## KLAIPĖDOS RAJONO SAVIVALDYBĖS ADMINISTRACIJOS VIEŠŲJŲ PIRKIMŲ SKYRIUS

### DĖL PIRKIMO NR. 6037608

Klaipėdos rajono savivaldybės administracija (toliau – perkančioji organizacija) vykdo tarptautinės vertės pirkimą „P-2025/13945 Sendvario seniūnijos viešųjų paslaugų centro atviras architektūros projekto konkursas“ atviro konkurso būdu (toliau – Pirkimas).

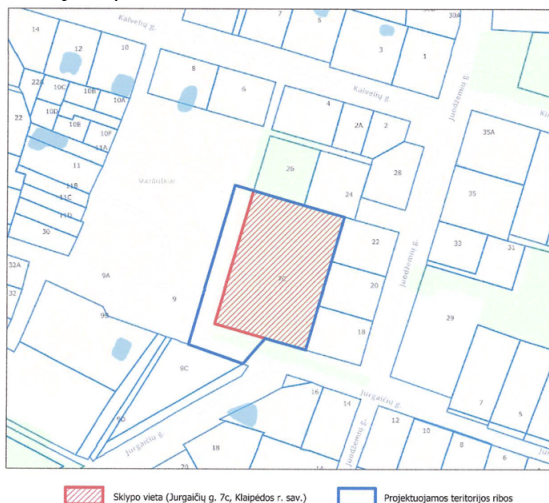
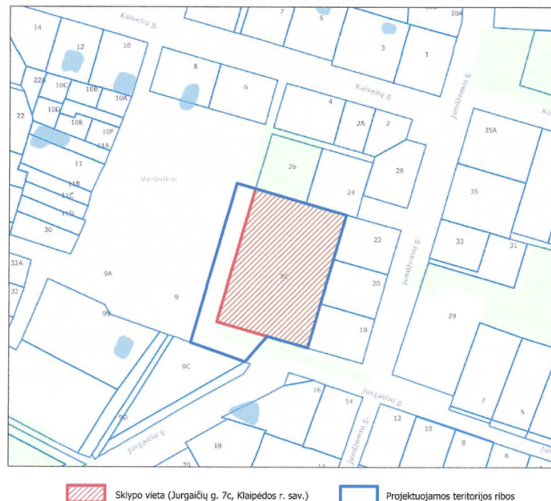
**1. Klausimas.** „Sveiki, Ar galima numatyti automobilių parkavimo vietas už sklypo ribų (sklypo schemoje pažymėta raudonai), tačiau patenkančias į projektuojamos teritorijos ribas (sklypo schemoje pažymėta mėlynai)?“

**Atsakymas.** Planuojant automobilių parkavimo vietas dalį parkavimo vietų galima numatyti projektuojamos teritorijos ribose (mėlyna spalva schemoje pažymėtoje teritorijoje), užtikrinant saugų pėsčiųjų ir dviratininkų eismą, privažiavimą prie sklypo bei kitą reikalingą infrastruktūrą. Planuojant automobilių parkavimo vietas, prašome vadovautis galiojančiomis Statybos techninių reglamentų nuostatomis.
